四平市中心人民医院 2 号楼
DSA 扩建核技术利用项目

环境影响报告表

(报批版)

《四平市中心人民医院 2 号楼 DSA 扩建核技术利用项目环境影响报
告表》依据专家意见内容修改单

附图4 DSA手术室拟建位置（改造前）平面布置及监测布点示意图（4F）

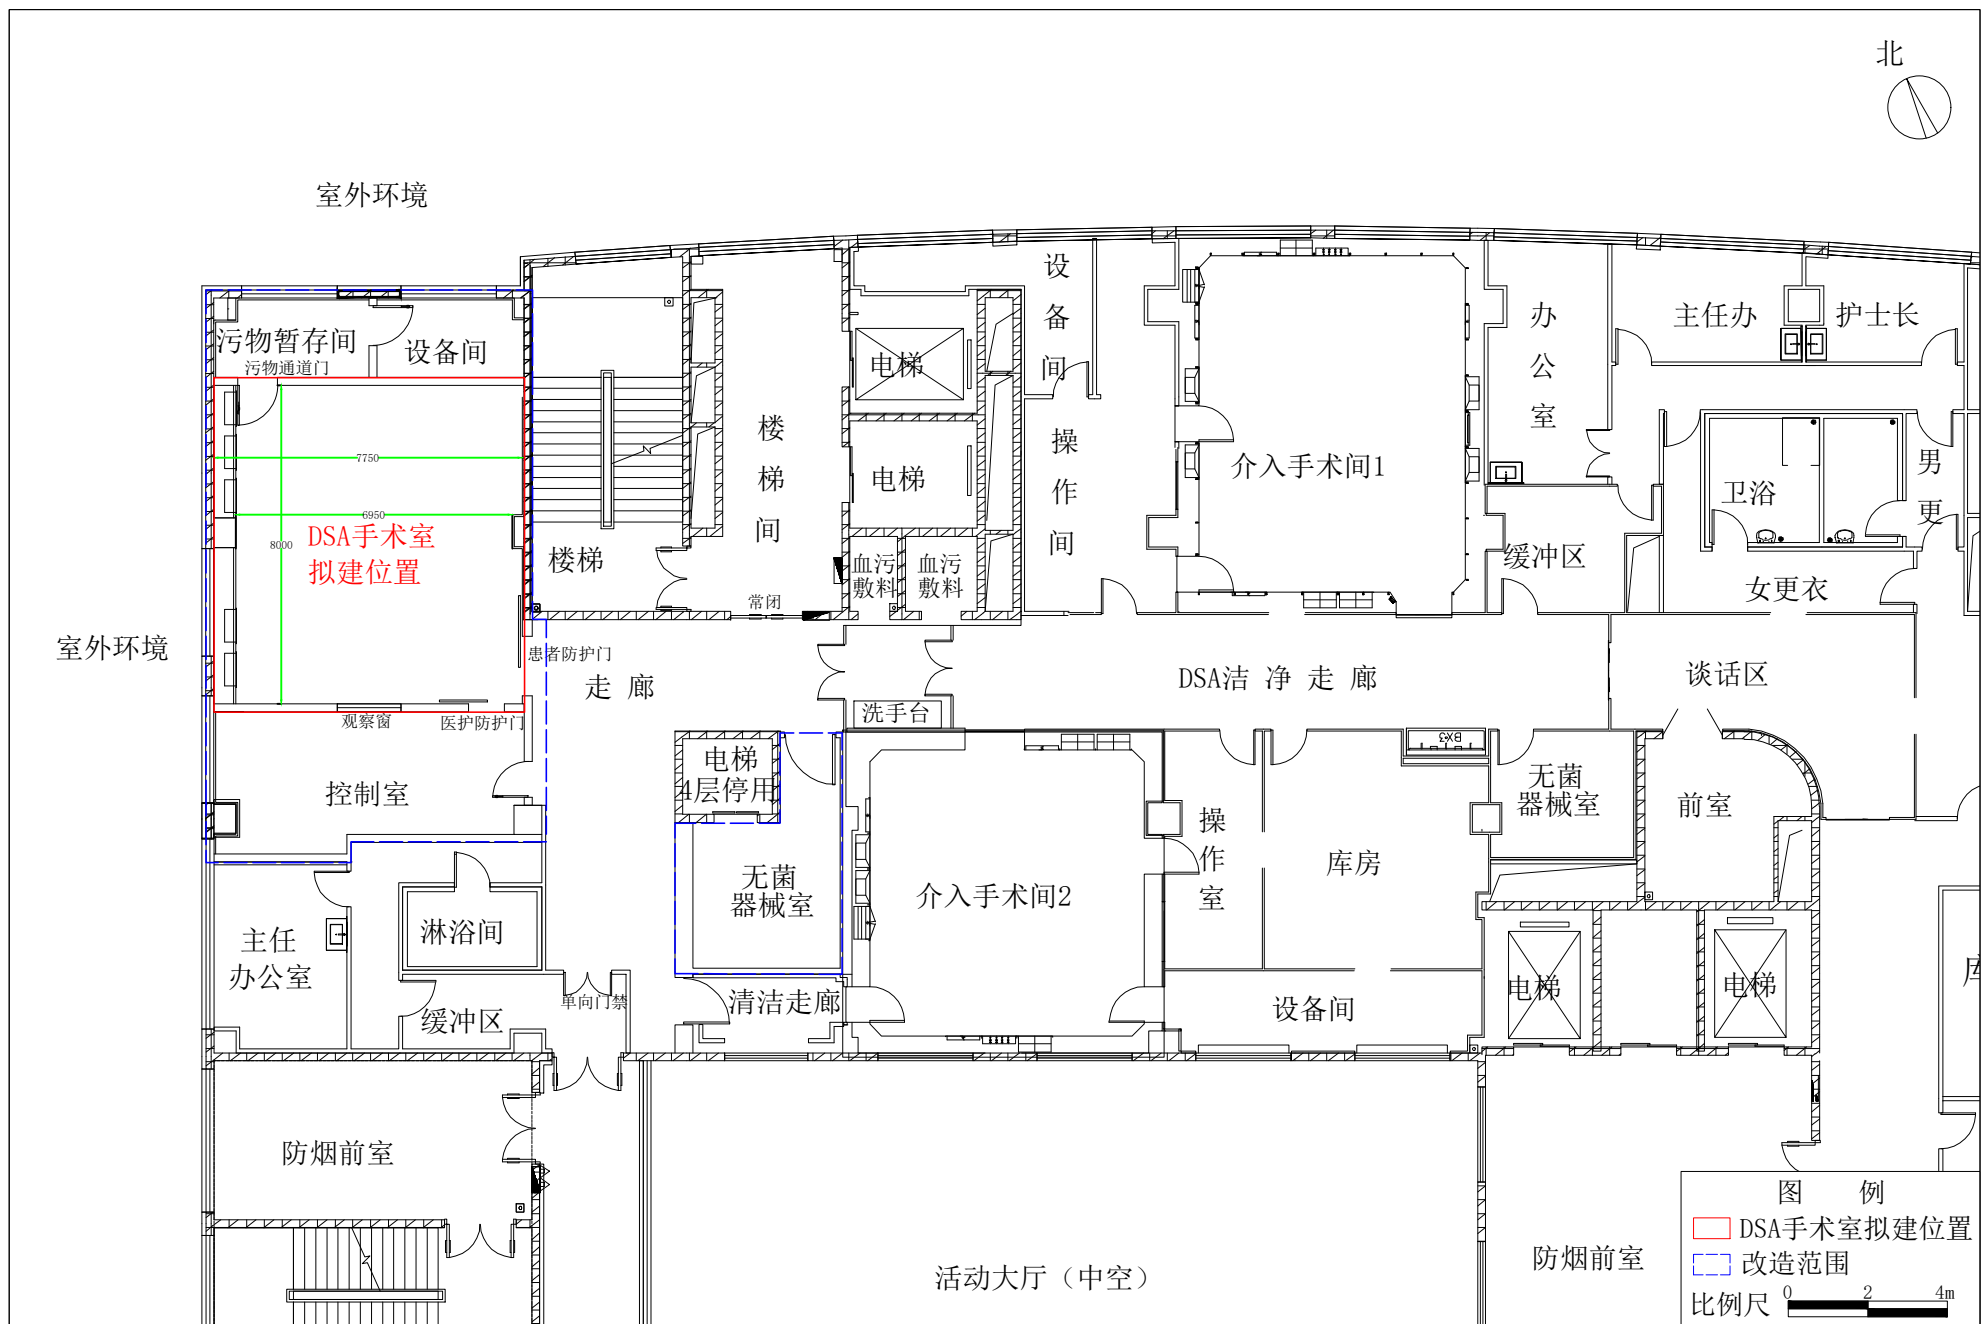
序号	专家意见	修改页码
1	项目南侧楼上为妇产科，较为敏感，建议细化对其影响评价内容。	P33
2	细化项目改造范围及房间功能调整内容，如淋浴间入口，出生声明开具处改为无菌器械室，突出改造后介入科的独立区域，进而完善选址合理性；	附图 3、附图 4
3	完善项目 DSA 所有可能的主束方向；	P3、P21、P24、P45
4	复核环保投资，如个人防护用品费用；	P1、P4
5	复核现有辐射安全管理制度，按照实际情况写，全文保持一致；	P6、P7、P39
